VERBALE DELLA CONFERENZA DEI SERVIZI

PER L'APPROVAZIONE DEL PROGETTO ESECUTIVO DEI LAVORI DI METANIZZAZIONE DELLA FRAZIONE DI VILLE DI CORSANO

B.06 c

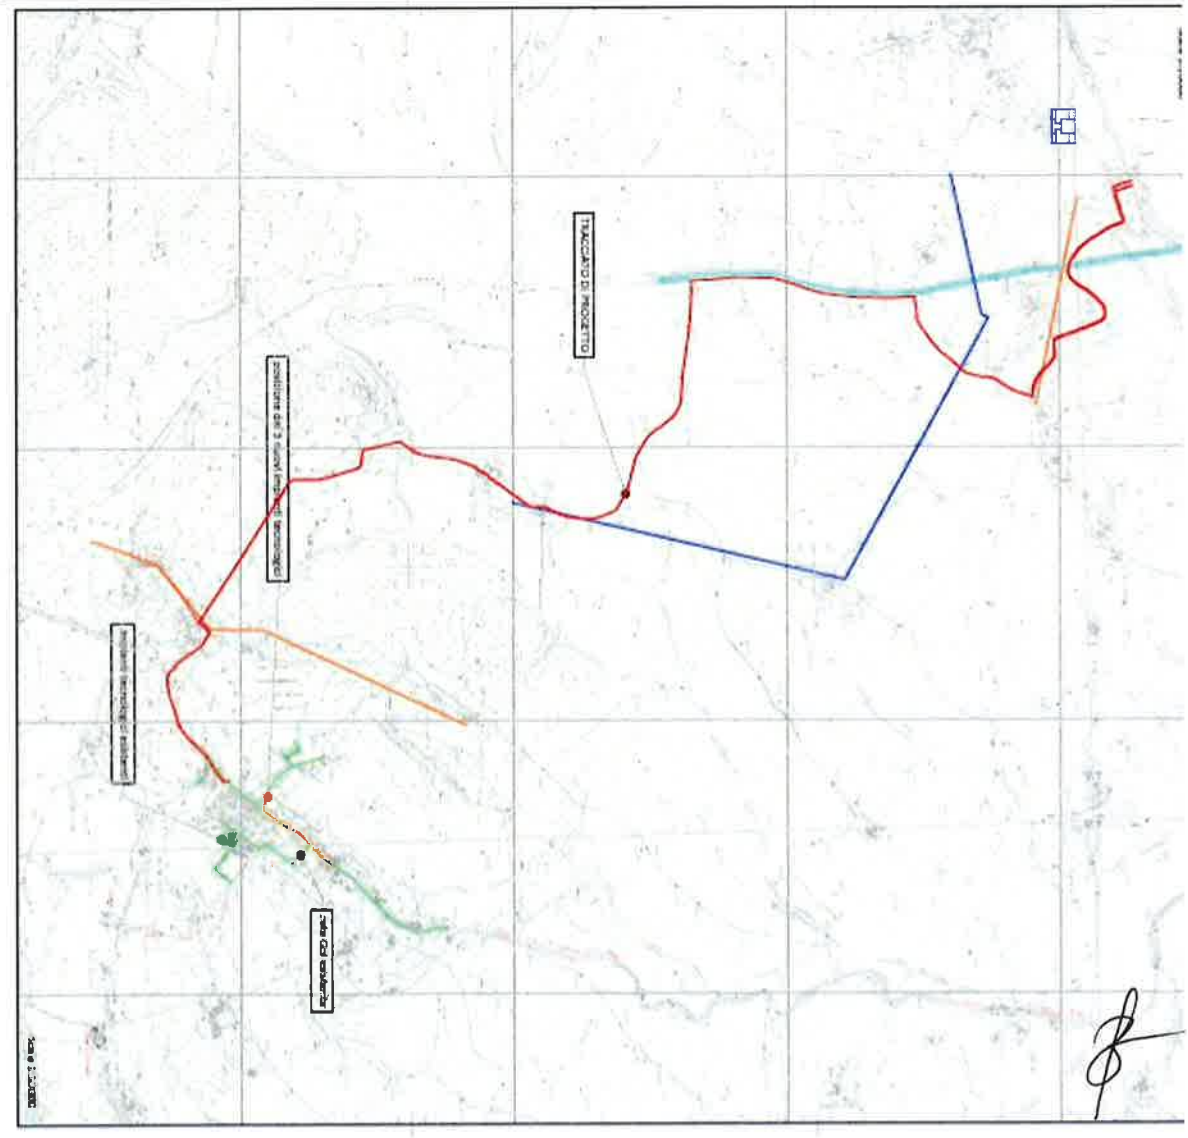
dalla verifica della documentazione ricevuta, di cui restituiamo uno stralcio in copia firmata per presa visione, nulla osta alla realizzazione dell'opera in quanto nell'area da Voi indicata non sussistono interferenze con linee AT di proprietà TERNA Rete Italia S.p.A.

- Planimetrie condotte

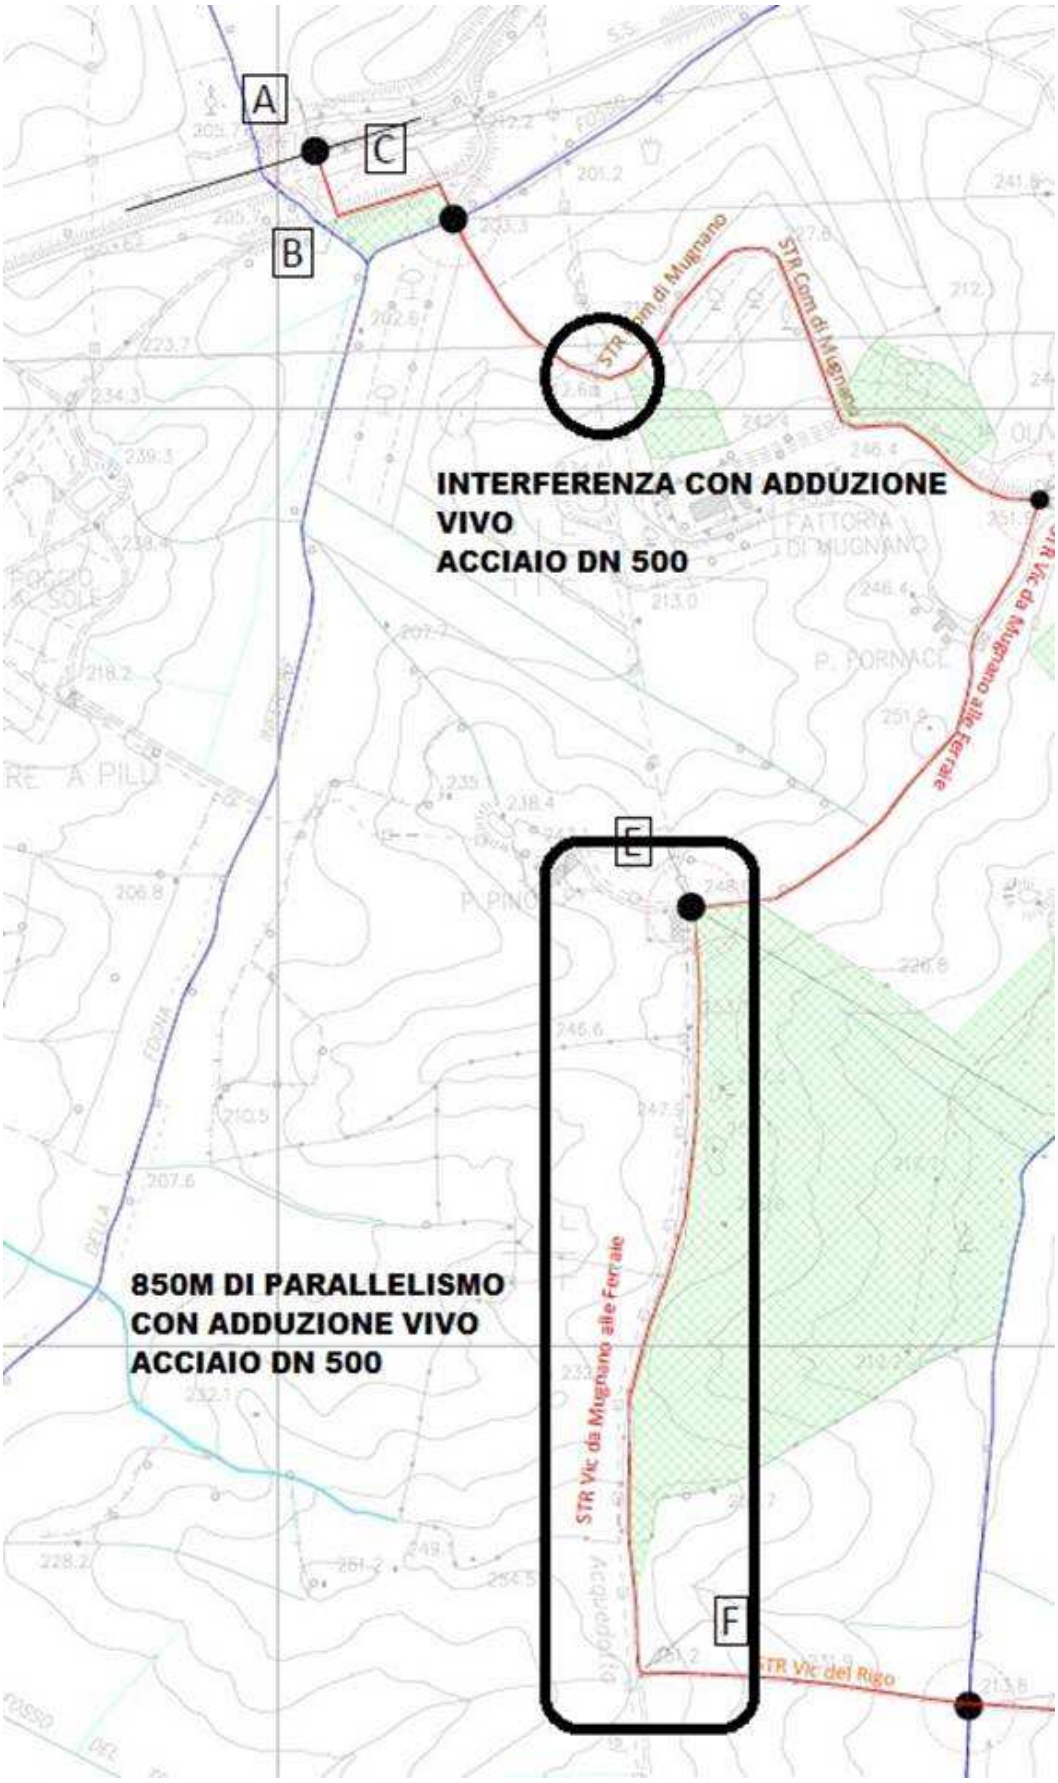
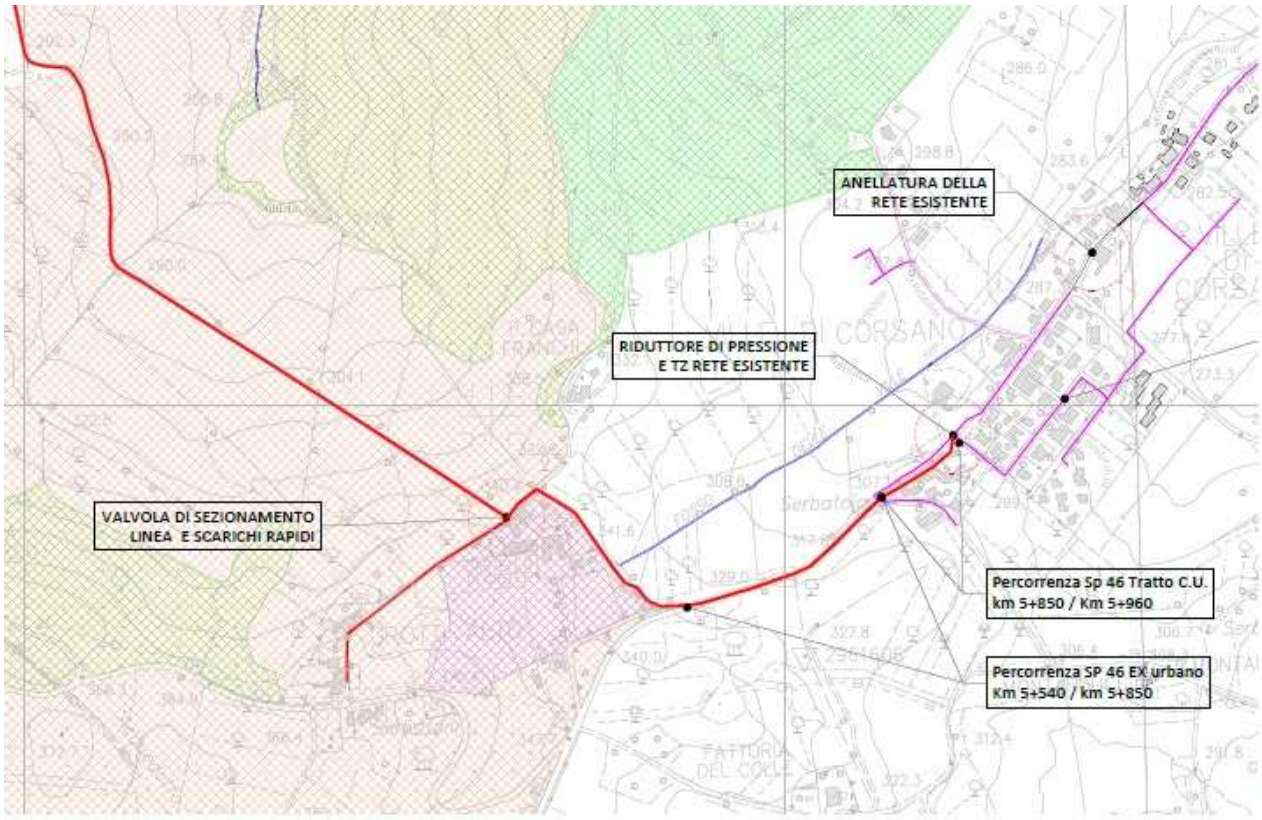
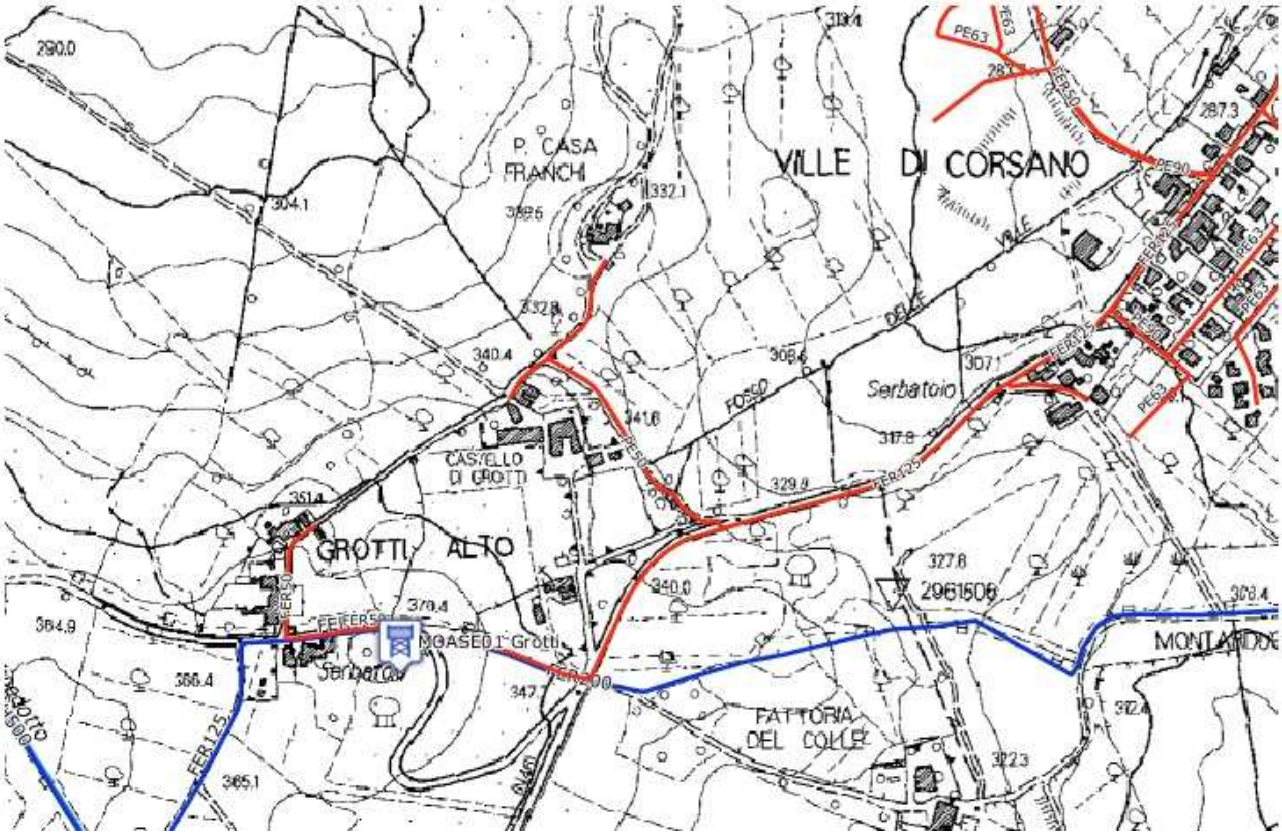
- Intersezione tra il metanodotto e la tubazione in acciaio del Vivo (DN500) in prossimità della Fattoria di Mugnano;
- Parallelismo tra il metanodotto e la tubazione in acciaio del Vivo (DN500) per circa 850 ml lungo la strada da Mugnano a Ferrale per il quale si obbliga al rispetto di una distanza minima di posa pari a 2 m (distanza calcolata dall'asse della condotta dorsale);
- Interferenze plurime tra il metanodotto e le condotte di distribuzione per le quali dovranno esser valutate in corso d'opera, mediante sopralluoghi preventivi e congiunti, le eventuali azioni da intraprendere atte ad eliminare/risolvere eventuali criticità;

Alla luce di quanto esposto, si invia in allegato le planimetrie delle condotte gestite e contestualmente si rinnova la disponibilità per l'esecuzione dei necessari tracciamenti.
